CIRCULAR ACLARATORIA N° 03

Puentes sobre el Arroyo Sarandí y obras complementarias

AR-UCOFI-323216-CW-RFB

Proyecto: Proyecto de Desarrollo Sustentable de la Cuenca Matanza – Riachuelo. BIRF 7706-AR, BIRF 9008-AR y BIRF 9252-AR

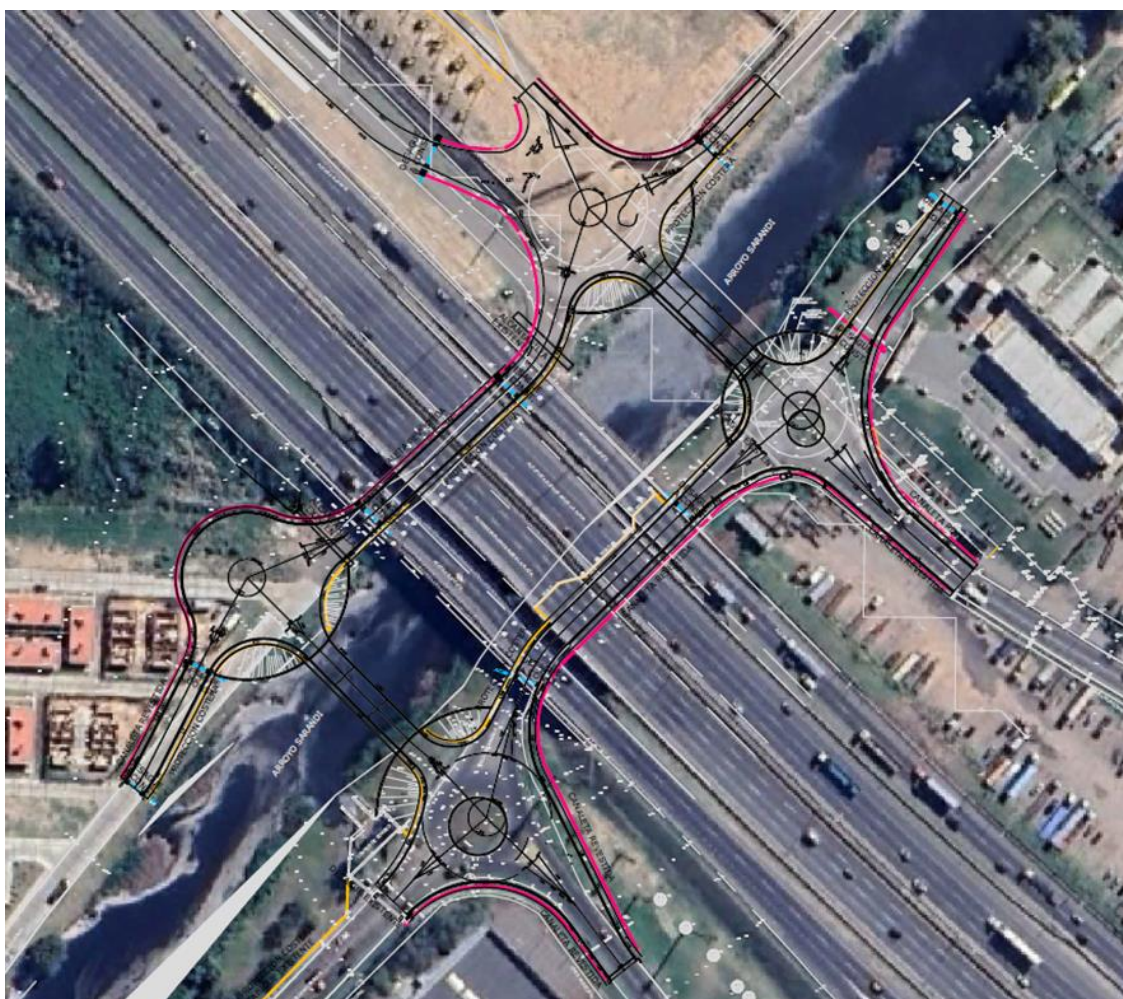
Al superponer los planos de anteproyecto sobre imagen satelitales escaladas, notamos que la proyección de la rotonda N°3 podría interferir con edificaciones existentes. Asimismo, en dicho sector, se está ejecutando actualmente la pavimentación de una calle paralela a la autopista, que, según comentarios, sería para una futura terminal de colectivos, obras que también interfieren con el proyecto planteado (ver imagen).

Solicitamos nos indiquen si son correctas nuestras apreciaciones en cuyo caso, habría que evaluar cómo evitar estas interferencias a fin de que no se requieran expropiaciones que atenten contra el plazo de obra.

Se da respuesta Mediante Circular Modificatoria N° 03 y se incorpora documento de “Implantación Rotonda N° 03” y documento “Saladita estacionamiento General”.

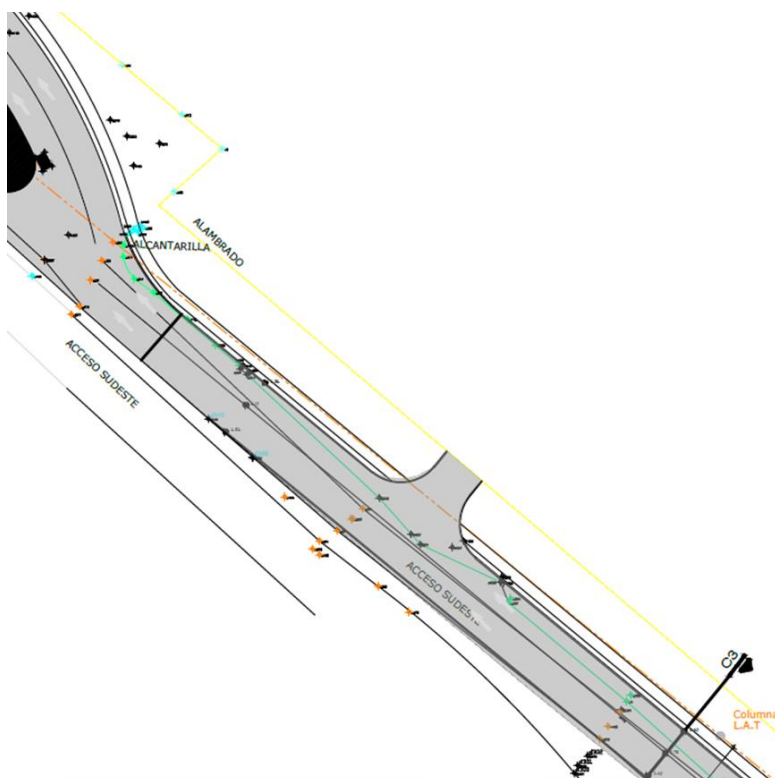
Se observa en el plano “PUENTE ARROYO SARANDI-PLANTA GENERAL COLECTORA” que la zanja existente relevada en la topografía, se encuentra sobre la traza del proyecto como se puede apreciar en la siguiente imagen. Favor de confirmar si corresponde entubar todo el tramo que quedará debajo de la colectora, y en qué ítem de cobro se certificaría.

No corresponde entubar todo el tramo, ya que el proyecto del Plan Hidráulico de villa Inflamable se encuentra en elaboración y contemplaría el mismo. Para la licitación de los puentes no se debe contemplar incompatibilidad alguna, de existir en el futuro alguna afectación se lo tendrá en cuenta.
